Heerenveen beter bereikbaar
Aansluitingen A32 Heerenveen

Reactienota K.R. Poststraat & Skoatterwâld

Reactie op de aangedragen suggesties en vragen in de gesprekken met de omgeving over het verbetervoorstel in de periode mei – september 2016

Verbetervoorstel november 2016

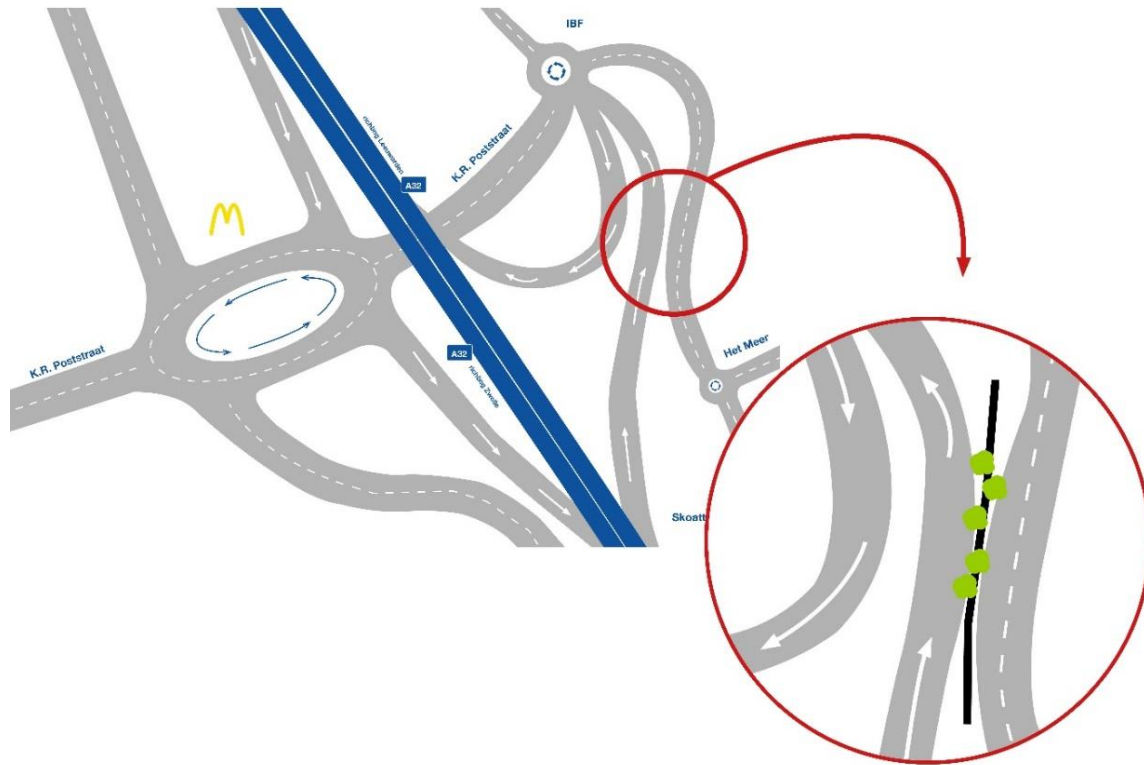
Wijziging t.o.v. voorstel mei-juni 2016: huidige voetgangersoversteek blijft intact.

Wijziging t.o.v. voorstel mei-juni 2016: twee inritten bedrijven K.R. Poststraat blijven behouden.

Het voorstel is op een aantal punten gewijzigd. De volgende punten wijzigen ten opzichte van het voorstel mei-juni 2016.

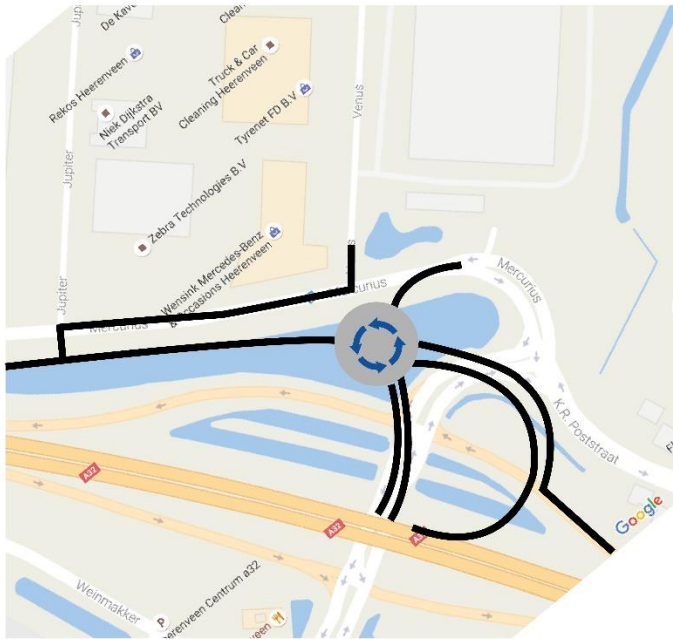
Eventuele wijziging t.o.v. voorstel mei-juni 2016: optimale inpassing geluidsscherm en bomenrij.

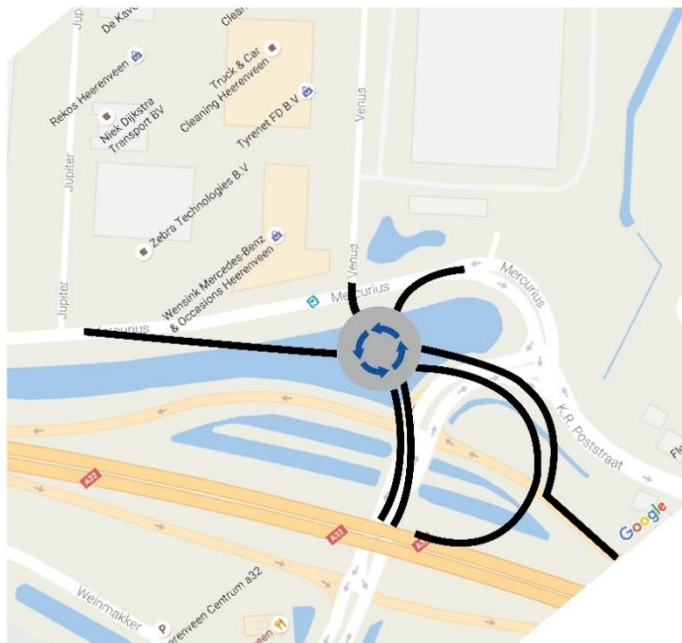
Eventuele wijziging t.o.v. voorstel mei-juni 2016: Venus bereikbaar via parallelweg.

Eventuele wijziging t.o.v. voorstel mei-juni 2016: Venus bereikbaar via 5^e tak op de rotonde.

- a) De Venus alsnog aansluiten als vijfde tak op de nieuwe rotonde K.R. Poststraat.
- b) De Venus via een parallelweg indirect aansluiten op de rotonde (geen doodlopende tak).
